# COMUNE DI BUTTAPIETRA

PUA denominato " VIA PROVINCIALE EST "

Tipo di PUA : lottizzazione residenziale

## **ISTRUTTORIA EDILIZIA PRIVATA ED URBANISTICA - ALLEGATO SUB A**

*Immagine estratta da osservazione*

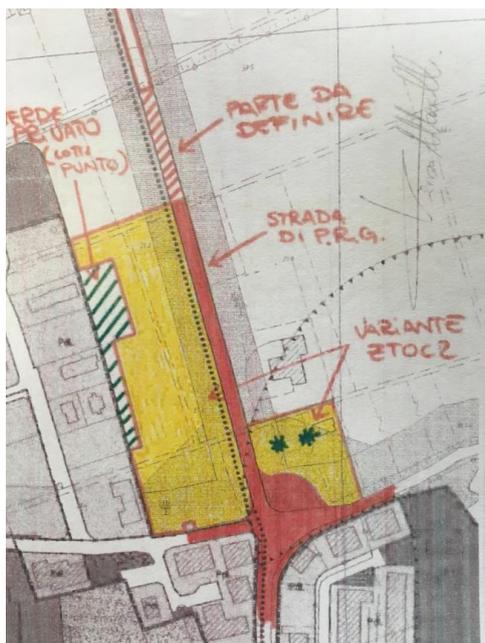
*-L'area posta a sud/est meglio individuabile con il doppio asterisco nell'osservazione presentata, potrà essere compresa nell'ambito del PUA, con destinazione specifica di standard primario del PUA, comunque non potrà concorrere alla determinazione dell'indice territoriale o fondiario.*

Si riporta infine che, per mero errore materiale, in fase di adeguamento cartografico del PRG alle varianti precedentemente approvate, non è stata riportata correttamente tale classificazione in verde privato, venendo indicata tutta l'area come "C2". Conseguentemente, in sede di allineamento PAT/PRG, per la formazione del primo PI comunale, emerge l'opportunità di rivedere tale classificazione anche a fronte di una eventuale manifestazione di interesse che lo richieda da parte dei proprietari di tali aree.
